Actualizacion_xlrs_21_05_2019

Actualización

21-29 Mayo 2019

**MEJORAS SOFTWARE DISPOSITIVOS XLRS Y DMDSTUDIO V:4.87
21-Mayo-2019:**

**RESUMEN MEJORAS EN TRANSMISORES XLRS, RECEPTORES RXLRS, TRANSMISOR VIDEO
XOSD3W Y DMD STUDIO 21-Mayo-2019:**

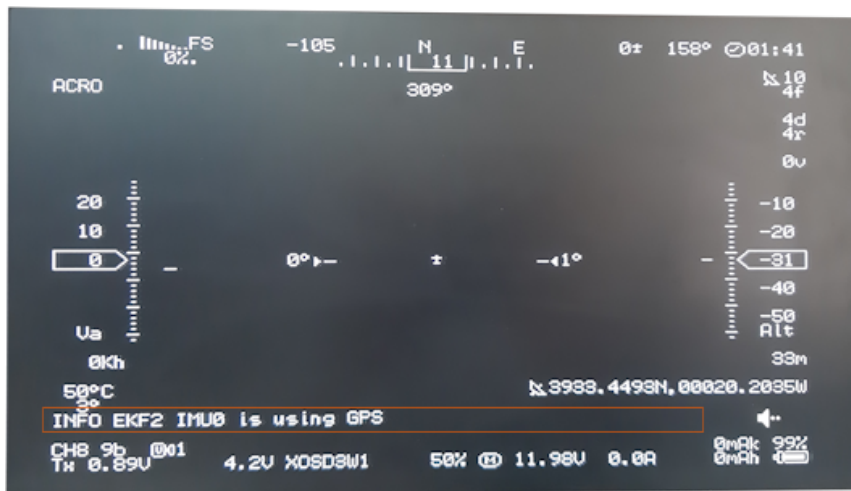
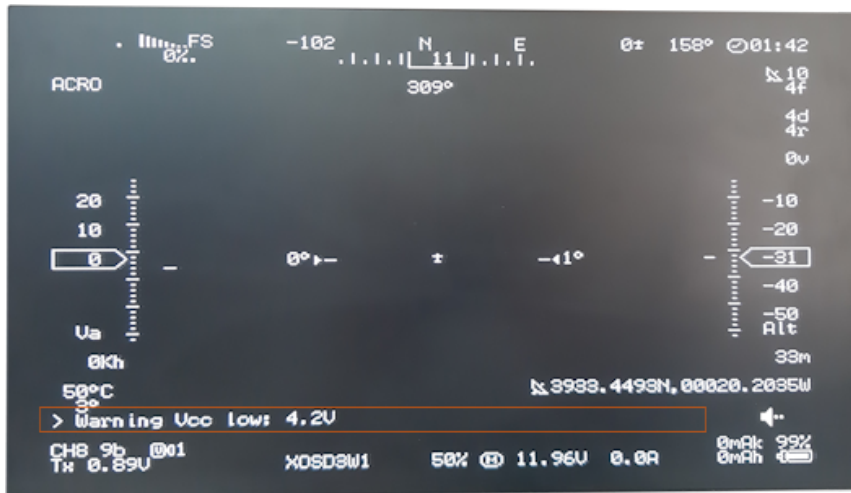
Visualización batería principal hasta 65,5V en OSD.

Configuración nivel de alarma de la batería 1 y batería 2 desde [DS/XOSD/MSG.](#)

Visualización mensajes de alarmas y notificación Mavlink con 30 segundos de duración, se visualizan hasta 5 mensajes simultáneos entre telemetria Mavlink y telemetria XLRs.

DMDStudio/X OSD/OBJ:

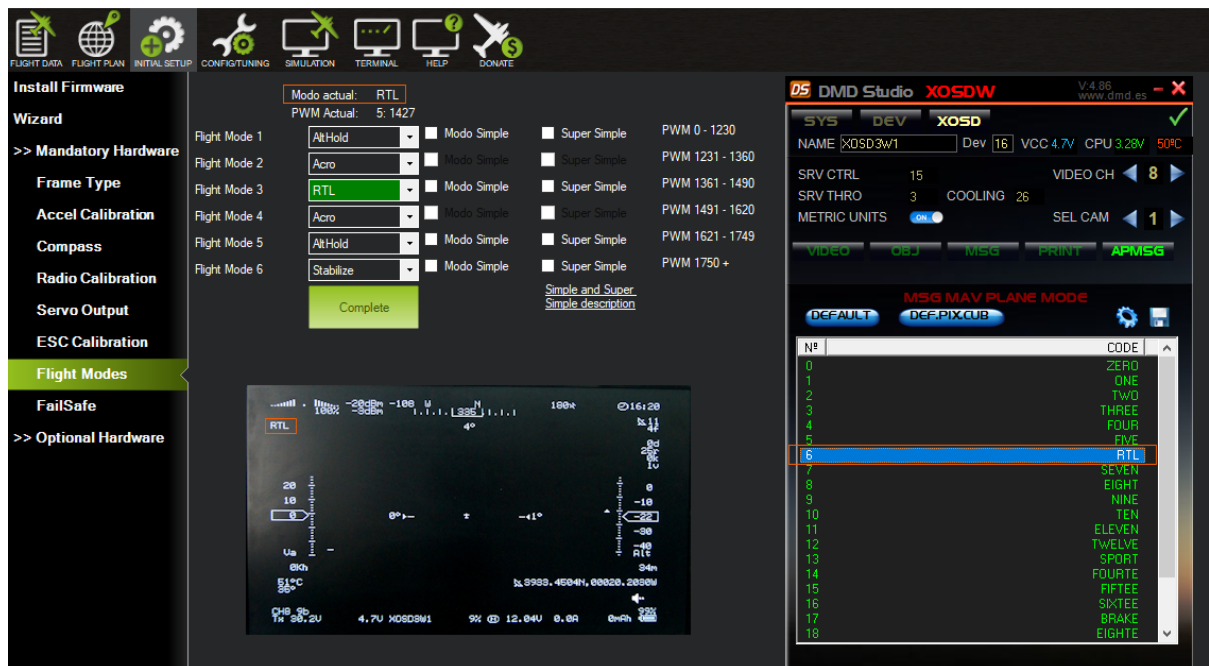
Se añaden nuevos botones "P1 (Pagina 1), P2 (Pagina 2), P3 (Pagina 3)" para configurar los objetos/instrumentos de cada página de forma predeterminada.

Se añade un botón "P3WI (Pagina 3 vacía)" borra los objetos/instrumentos en la página 3 para trabajar sin OSD.

Importante: Al actualizar X OSD es necesario actualizar

las páginas ya que algunos objetos antiguos han sido desplazados para poder añadir nuevos objetos. Para añadir los nuevos objetos/instrumentos puede pulsar en los botones de las paginas por defecto o también puede descargar las nuevas paginas aquí: [XOSD Páginas\(Objetos\) 02.rar](#).
